Gutachtliche Stellungnahme

Nr.: 14-001744-PR16
(GAS 3-E01-04-de-01)

Erstelldatum	13.11.2017
Auftraggeber	WAREMA Renkhoff SE Hans-Wilhelm-Renkhoff-Str. 2 97828 Marktheidenfeld Deutschland
Auftrag	Gutachtliche Stellungnahme zu den Prüfberichten Nr. 14-001744-PR02 (PB Za0a1-E01-04-de-01) des ift Rosenheim vom 4. März 2015
Gegenstand	Luftschalldämmung eines Rollladen-Einputz-Kastens, System NA-RO, Mauerkasten, Revision außen, Schacht 120 (St), Kastengröße 300 × 250, Standardvariante ohne Schallschutzpaket
Inhalt	<ol style="list-style-type: none">1 Gegenstand2 Grundlagen3 Beurteilung4 Ergebnis und Aussage5 Veröffentlichungshinweise

Tabelle 1 Überprüfung der Abweichungen

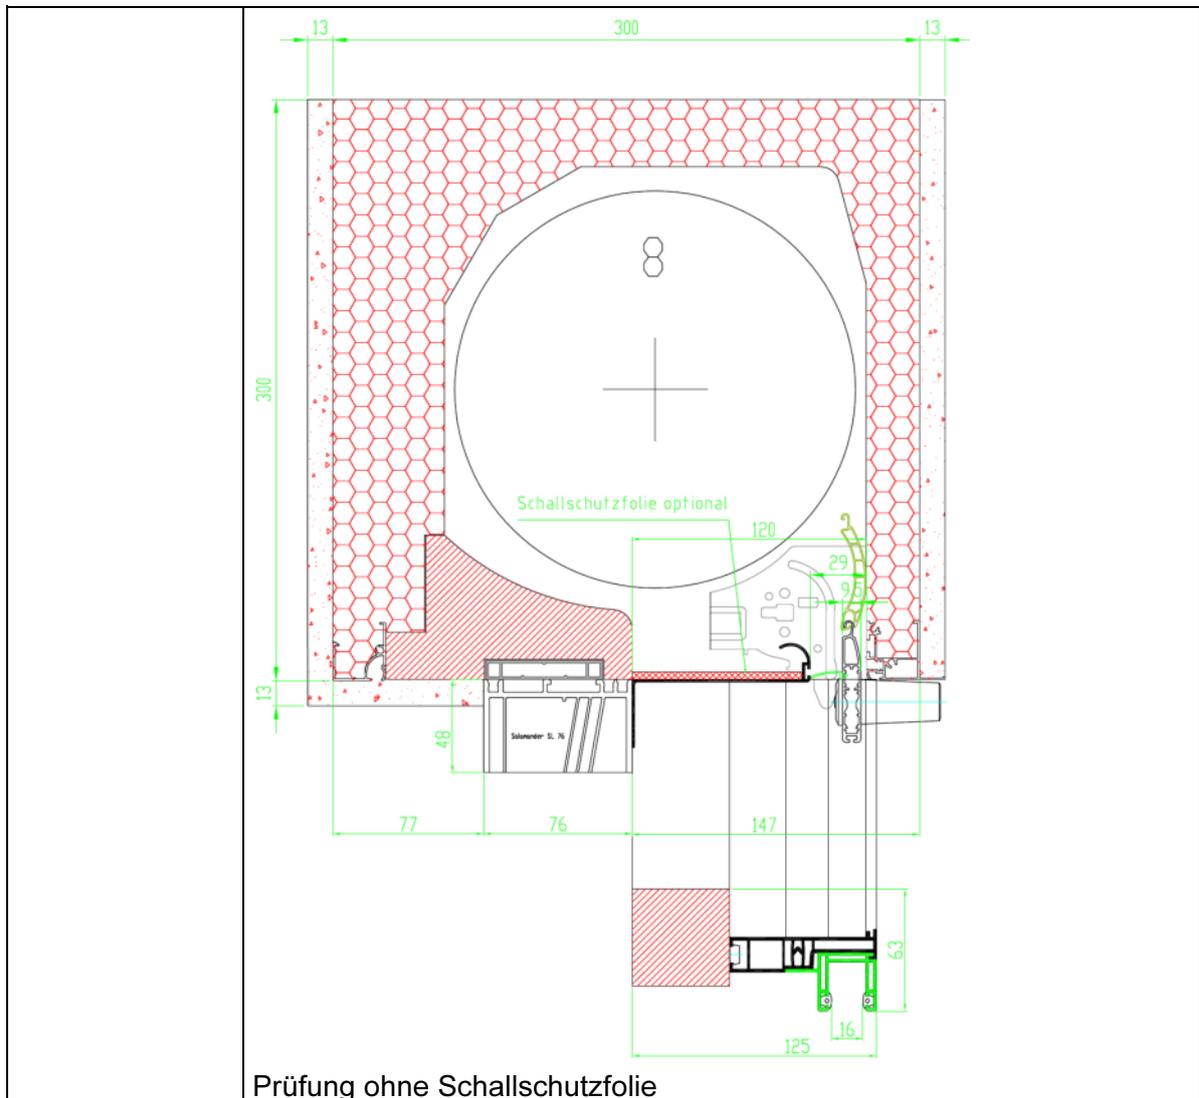
Abweichung

Im Vergleich zur geprüften Version sollen folgende Modifikationen beurteilt werden:
 - Änderung der Kastengröße auf $H \times T = 250 \text{ mm} \times 326 \text{ mm}$ (inkl. Putz)
 Alle weiteren Konstruktionsdetails bleiben unverändert und entsprechen der geprüften Konstruktion.

Konstruktion:	System NA-RO, Mauerkasten, Revision außen, Schacht 120 (St), Kastengröße 300 × 250, Standardvariante ohne Schallschutzfolie
Rollpanzer oben	$R_w(C;C_{tr}) = 43 (-1; -3) \text{ dB}$ $D_{n,e,w}(C;C_{tr}) = 58 (-1; -3) \text{ dB}$
Rollpanzer unten	$R_w(C;C_{tr}) = 44 (-1; -4) \text{ dB}$ $D_{n,e,w}(C;C_{tr}) = 59 (-1; -4) \text{ dB}$
